5・6号機送電線(双葉線1号)での発煙事象

■ 事象概要

< 発煙時の系統図(1) >

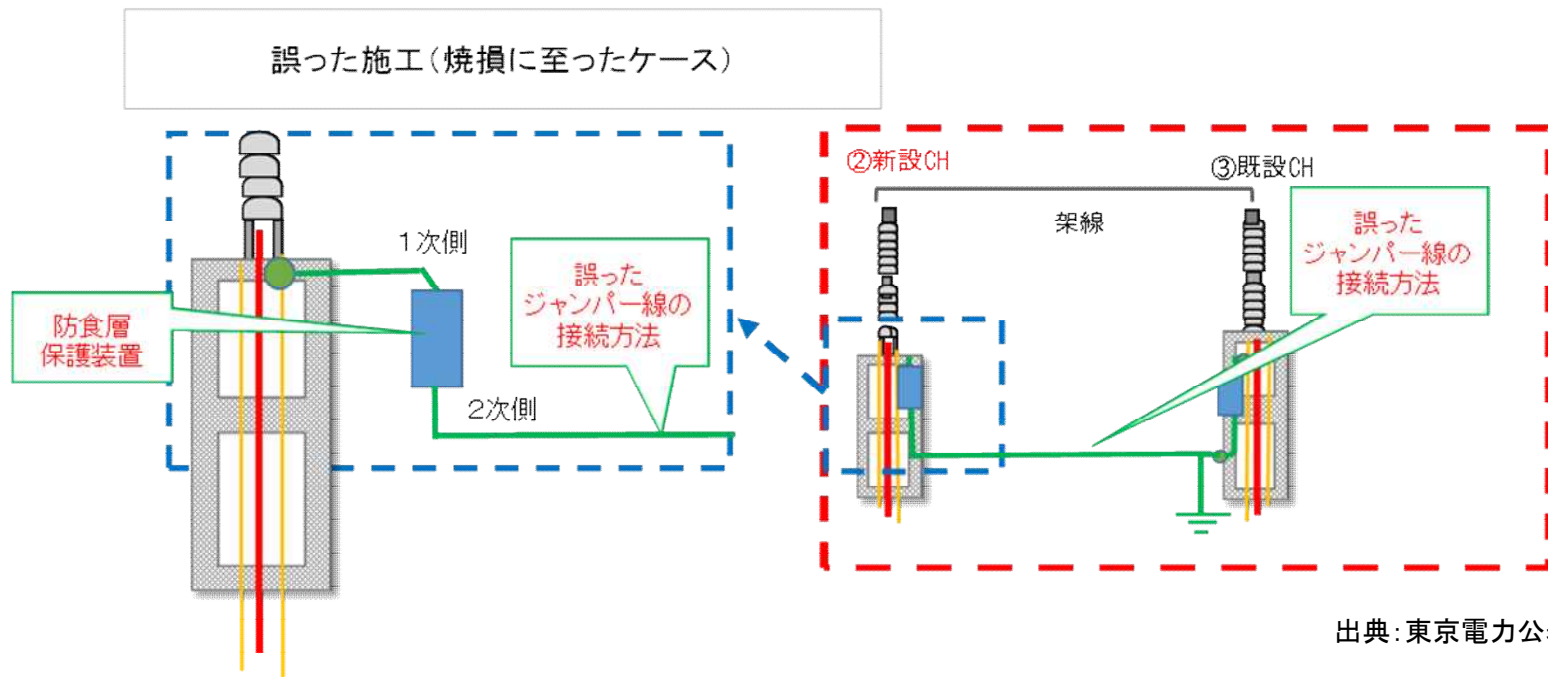
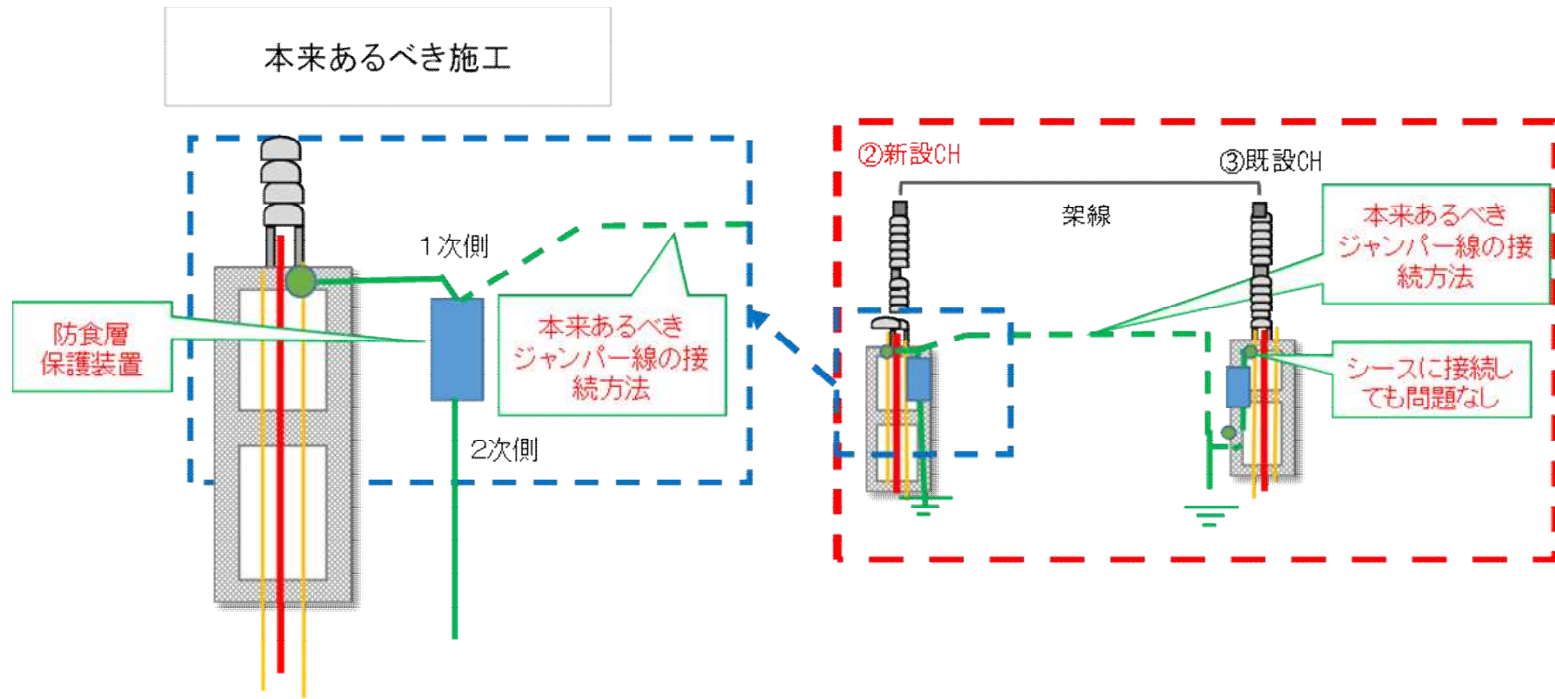
双葉線引留鉄構取替工事において、66kV双葉線1号及び2号に防食層保護装置（雷に対する保護装置）と接地線を設置する計画であったが、2019年6月11日に接地線を誤った位置に接続し、7月23日に同双葉線1号を復旧した。25日に協力企業作業員が同双葉線1号黒相ケーブルヘッド架台から発煙していることを発見し、5・6号機中央制御室に連絡し、同双葉線1号を停止した（双葉線2号は受電継続）。停止により発煙及び火花が収まった後、現場確認を行ったところ、防食層保護装置が焼損していた。

応急処置として、防食層保護装置を取り外し、接地線を取り付け、双葉線1号については当日中に受電を再開した。その後、同様に誤って施工された双葉線2号を停止し、応急処置後、26日に受電を再開した。

<恒久対策>

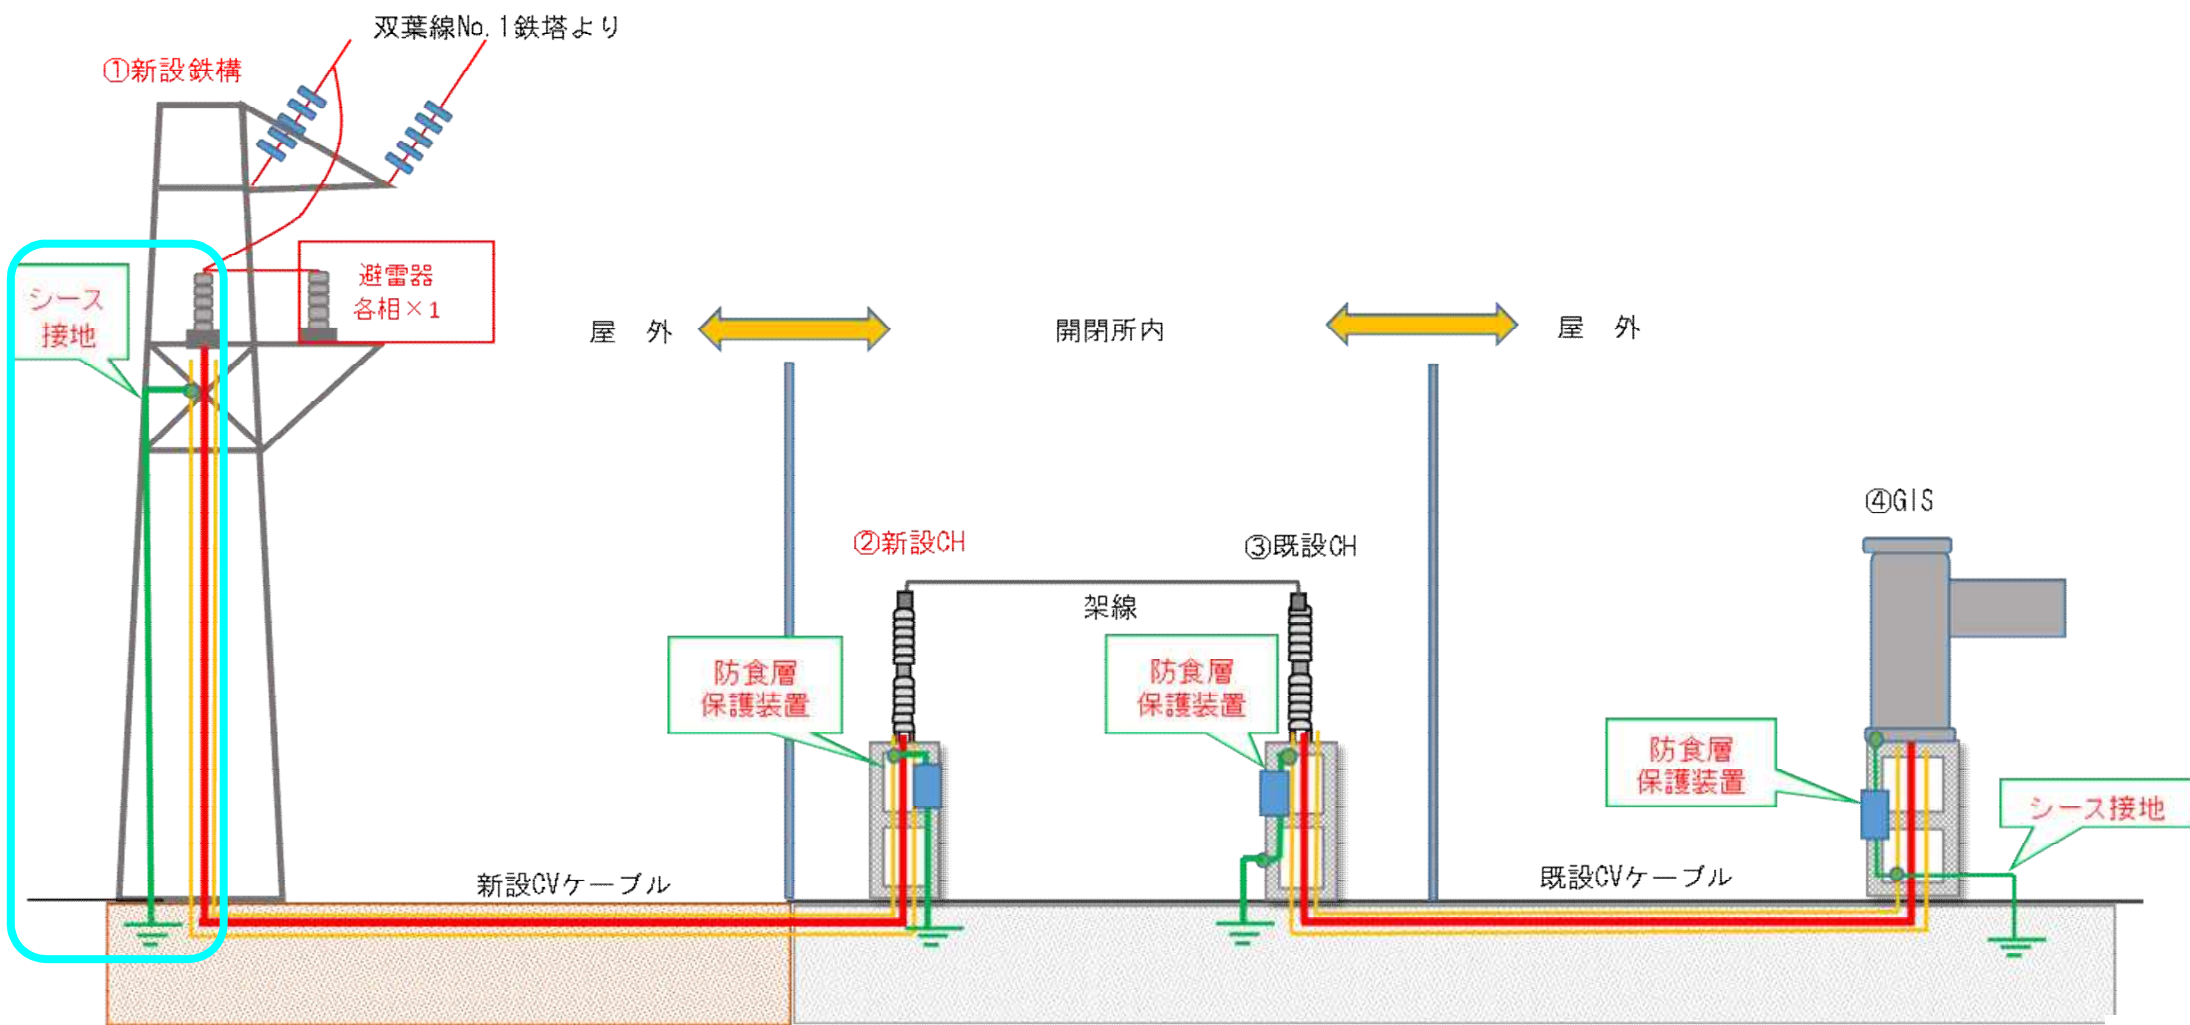
66kV双葉線に防食層保護装置と接地線の設置にあたり、協力企業と電気機器Gで協議し、施工性等を勘案し、接地線取付け位置を当初の仕様から変更したが、図面等は作成せず口頭指示で済ませていたことは、「第3条（品質保証計画）7. 業務の計画及び実施 7. 1 業務の計画（3）組織は、業務の計画に当たって、次の各事項について適切に明確化する。b）業務・特定原子力施設に特有な、プロセス及び文書の確立の必要性、並びに資源の提供の必要性」の不履行に該当する。

66kV双葉線に防食層保護装置と接地線を接続する工事において、誤った位置への接続に気付くことができなかったことは、「第3条（品質保証計画）7. 業務の計画及び実施 7. 4 調達 7. 4. 3 調達製品の検証（1）組織は、調達製品が、規定した調達要求事項を満たしていることを確実にするために、必要な検査又はその他の活動を定めて、実施する。」の不履行に該当する。
